VILLE D'HYERES-LES-PALMIERS

PLAN LOCAL D'URBANISME

MODIFICATION SIMPLIFIEE N°2 DU PLAN LOCAL D'URBANISME

RAPPORT DE PRESENTATION

- Document graphique (après modification) :

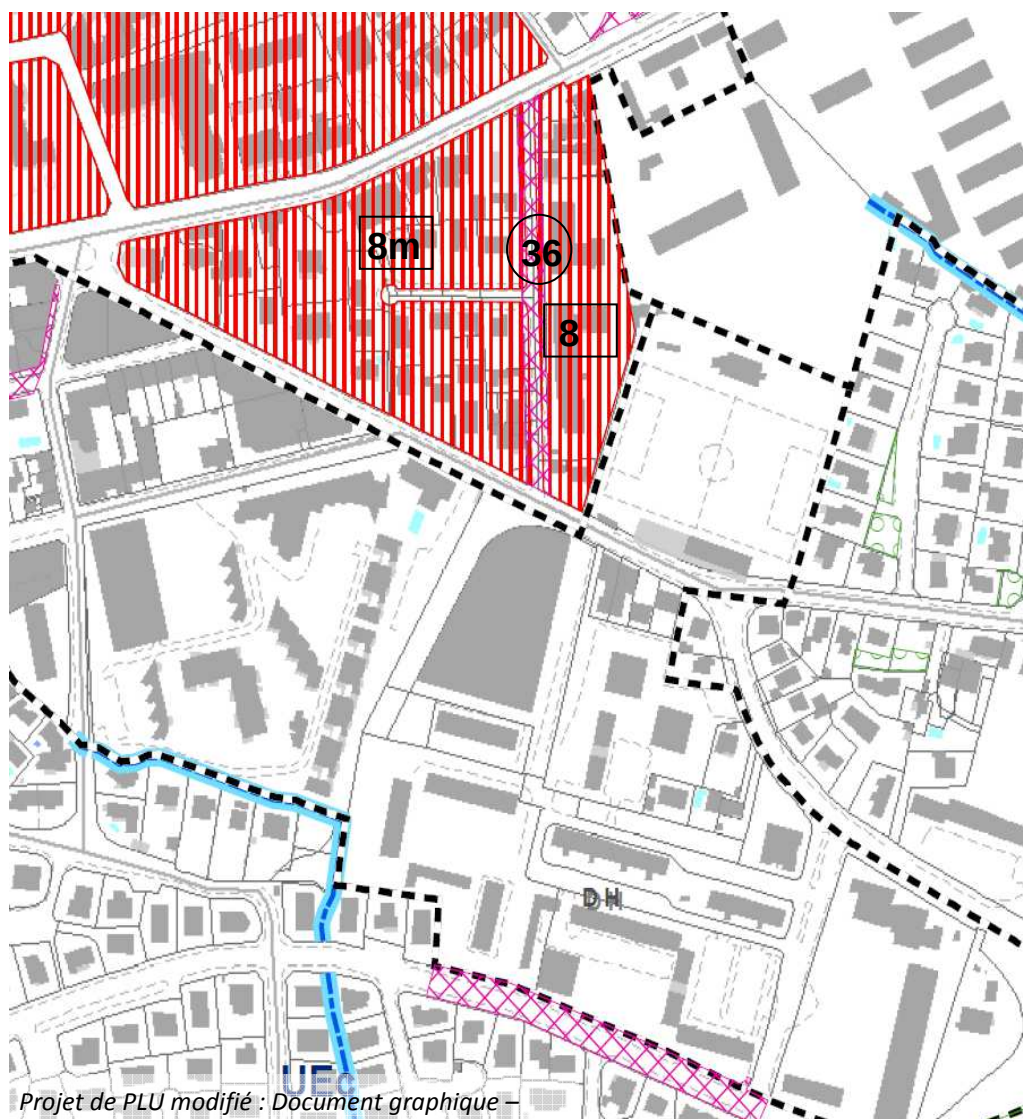
1. Document graphique : Suppression de l'emplacement réservé n°37 et réduction de l'emplacement réservé n° 36

L'emplacement réservé n°37 correspond à la création d'une voie de liaison est-ouest de 13 mètres de large. L'emplacement réservé n°36 correspond à l'aménagement du carrefour à l'avenue du 15^e corps / rue Jean Bouin et l'élargissement à 12 mètres de la rue Jean Bouin (voir plan ci-dessous).

C'est pourquoi il est proposé de supprimer l'ER n°37 qui correspond à la création d'une voie nouvelle, et de modifier légèrement l'ER n°36 au niveau des carrefours entre la rue Jean Bouin et les avenues du XVème corps et de la 1^{ère} division Général Brosset.

Par ailleurs, l'ER n°37 se situe au sein d'une zone résidentielle déjà bien maillée (réseau viaire). Aussi, le règlement du PLU (liste des emplacements réservés et document graphique) sera modifié comme suit :

Après (ER36 : Elargissement à 12m de la Rue Jean Bouin et Suppression de l'ER37)

- Document graphique (après modification) :

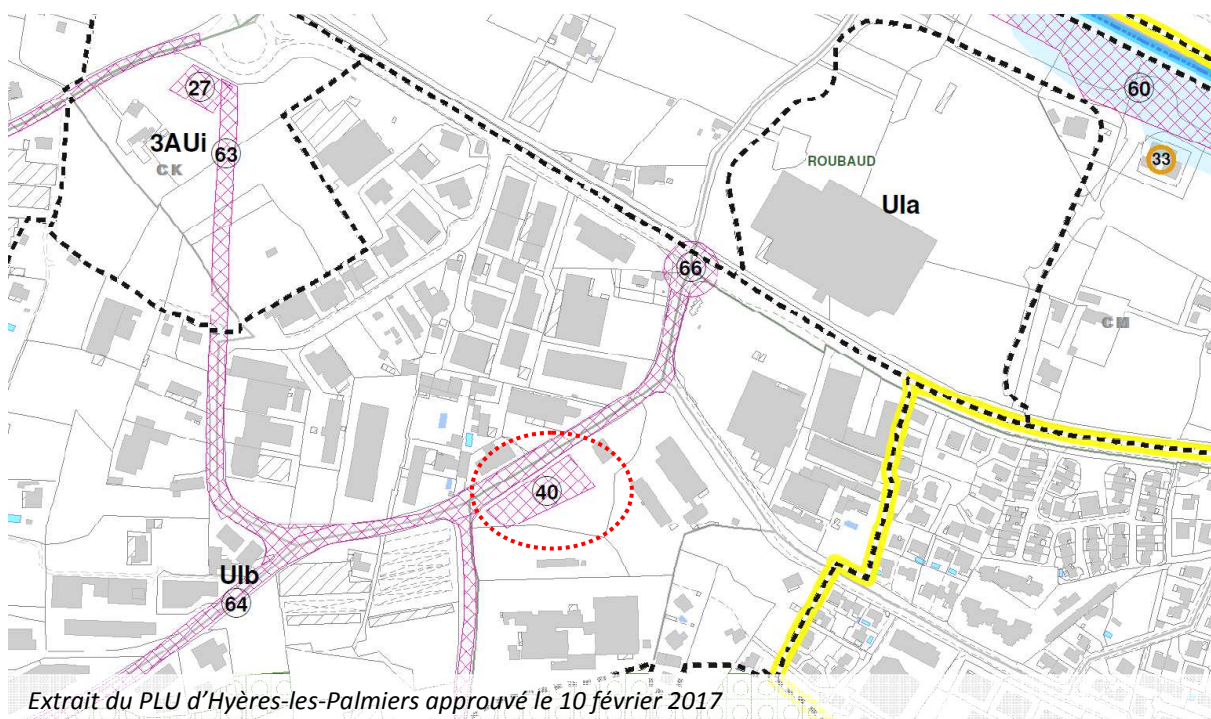
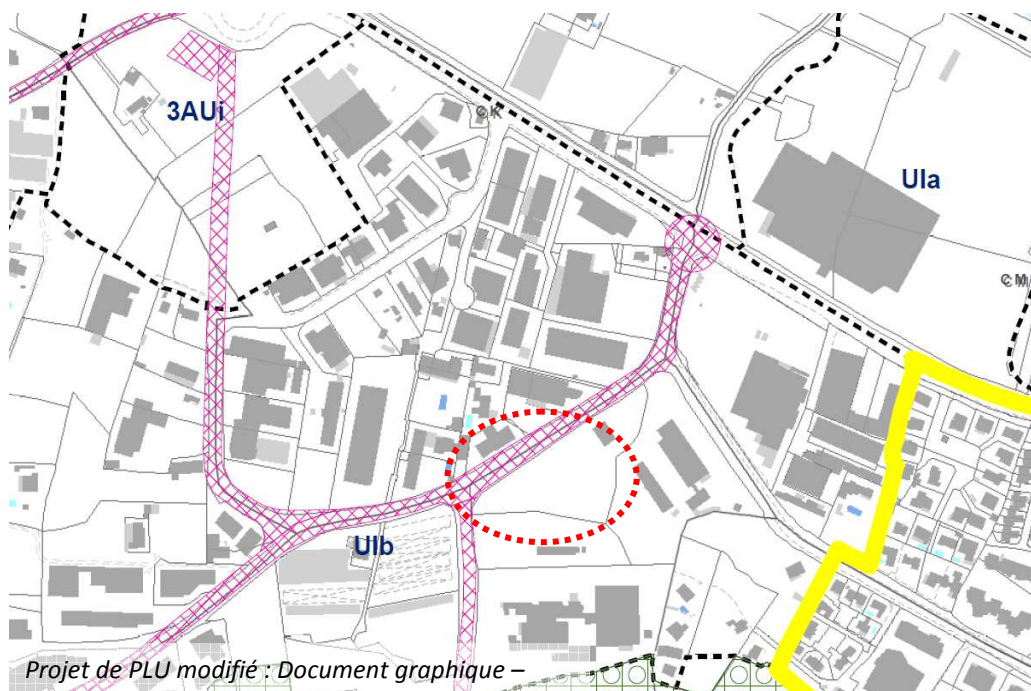
2. Document graphique : Suppression de l'emplacement réservé n° 40

L'emplacement réservé n°40 correspond à la création d'un bassin de rétention, sur le quartier de la Coupiane (ZI Saint Martin), pour une emprise au sol de 2299m². Il se situe sur une parcelle communale.

- La mise en place d'un bassin sur l'ER n°40 n'est hydrauliquement pas nécessaire. Cet emplacement peut être exploité à d'autres fins que la mise en place d'un ouvrage de gestion des eaux pluviales, à condition que les surfaces nouvellement imperméabilisées soient compensées conformément aux prescriptions du zonage pluvial.

Au regard de ces conclusions, il est proposé de supprimer cet ER.

Après (Suppression ER40)

Figure 1

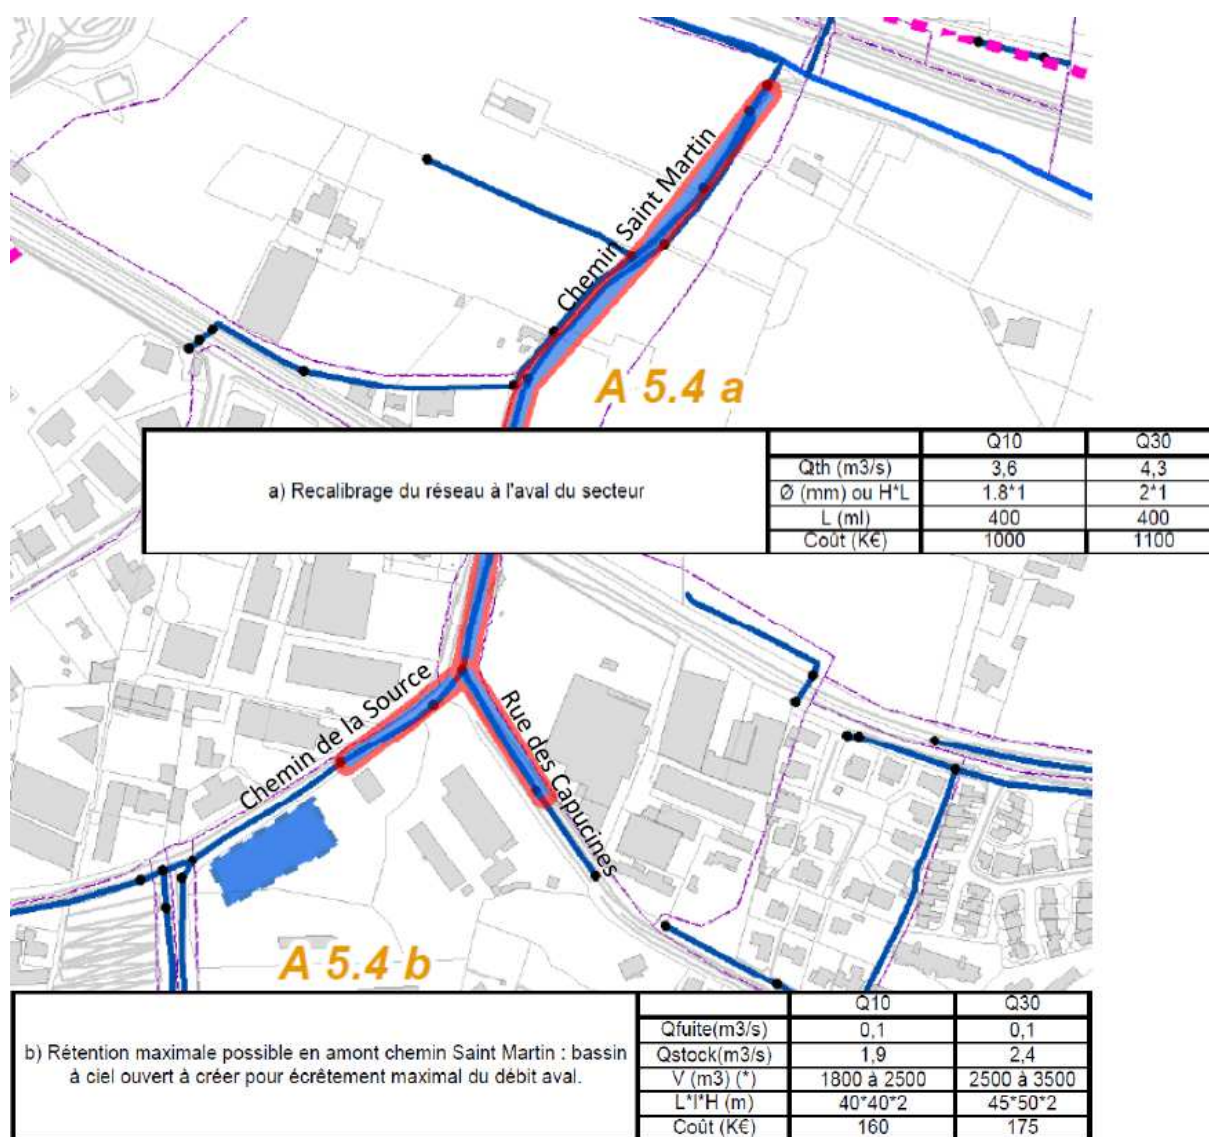
Ce dysfonctionnement a conduit les hydrauliciens du schéma directeur de 2010 à proposé 2 scénarii d'aménagements (a OU b ci-dessous) :

En prévision de la mise en place de l'aménagement A5.4b, l'emprise du futur bassin a fait l'objet d'une réservation sous la forme de l'ER n°40, le long du Chemin de la Source.

Cet aménagement étant optionnel, la mise en place d'un bassin sur cet ER n'est pas nécessaire dans le cas d'un recalibrage suffisant du réseau à l'aval, comme proposé en 2010 (aménagement A5.4 a). Dans le cadre du schéma directeur de ruissèlement de la partie sud d'Hyères, la nécessité du bassin sur l'ER n°40 a été testée.

Projet de PLU modifié : Document graphique – planche 4f

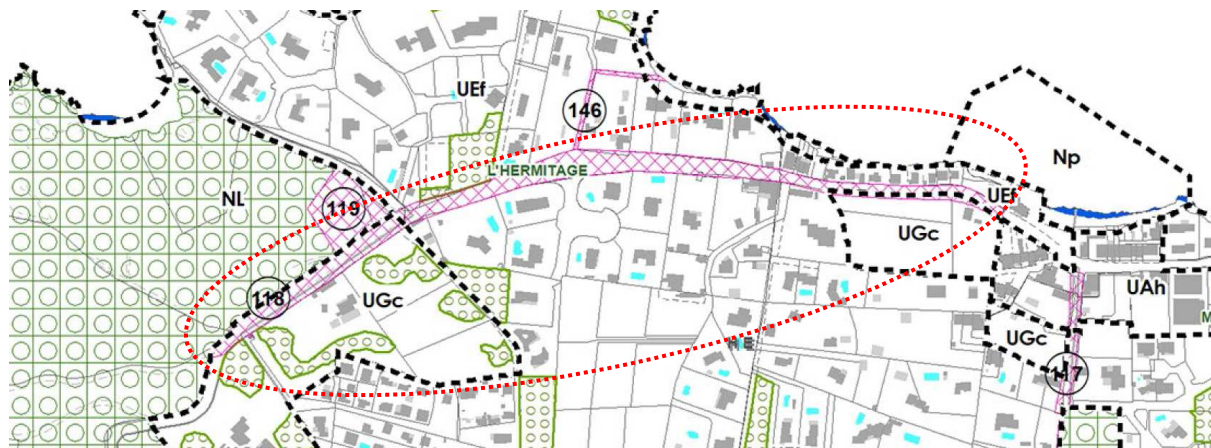
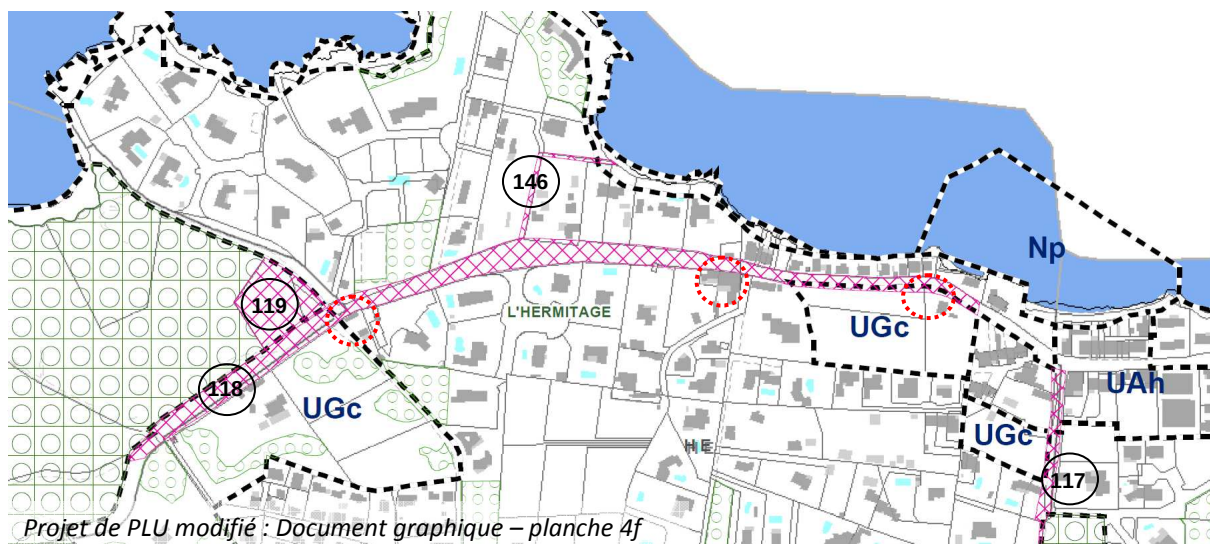
3. Document graphique : Réduction de l'emplacement réservé n°118

Le PLU approuvé en 2017 représente l'ER n°118 comme suit :

Le projet de voirie ayant été redéfini dans sa totalité, l'ER correspondant peut être légèrement modifié afin de réduire l'impact de cette servitude sur les propriétés privées voisines. L'objectif est d'aligner l'ER sur les clôtures existantes et de ne plus grever les bâtiments.

Il est ainsi proposé de modifier l'ER n°118 de la façon suivante, sur les points identifiés par les cercles :

Il convient de noter que le règlement (liste des emplacements réservés) ne sera pas modifié, considérant que les modifications apportées à l'ER n°118 sont minimales.

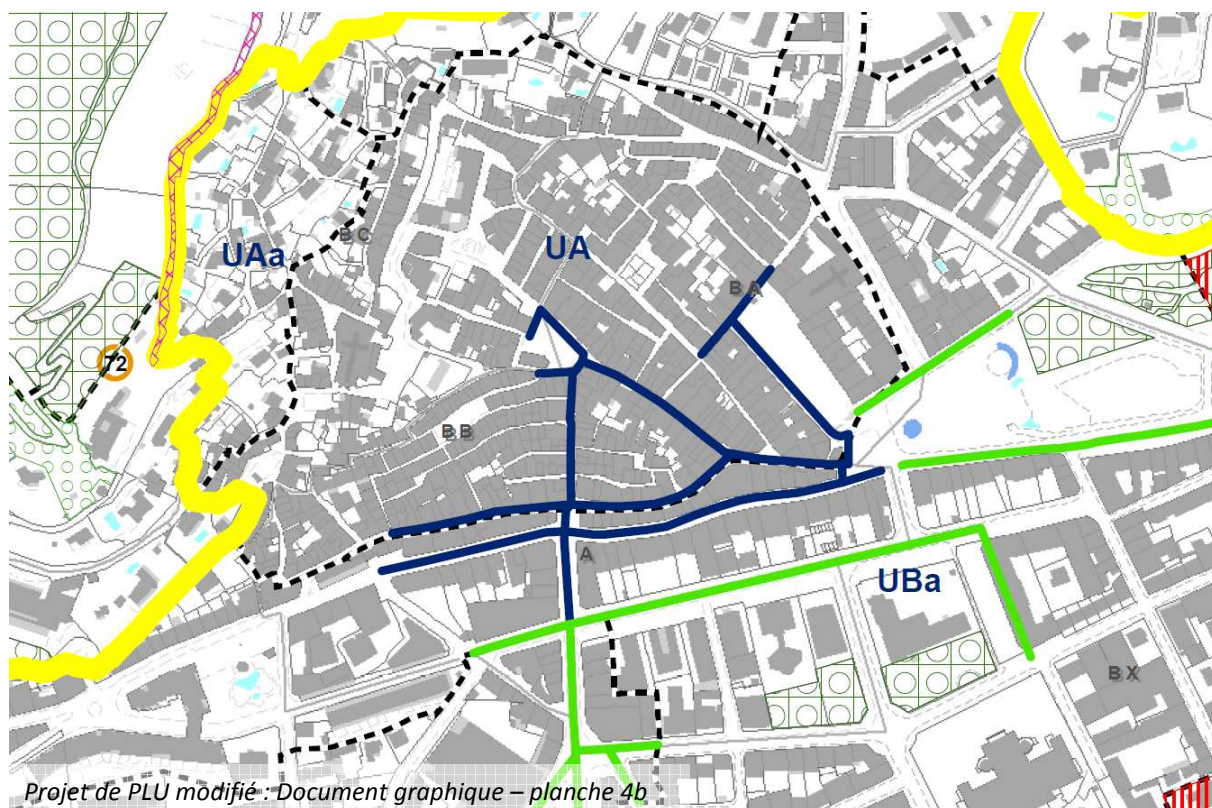
Toutefois, ces obligations bénéficient de règles aménagées concernant les constructions neuves et les changements de destination autorisés, sous la double condition que l'unité foncière soit :

- située le long des linéaires commerciaux ;
- bordée exclusivement par des voies piétonnes.

Les linéaires commerciaux et piétons sont identifiés sur le document graphique.

Pour faciliter l’instruction des autorisations du droit des sols, les linéaires commerciaux piétons sont reportés sur le document graphique (planche 4b uniquement).
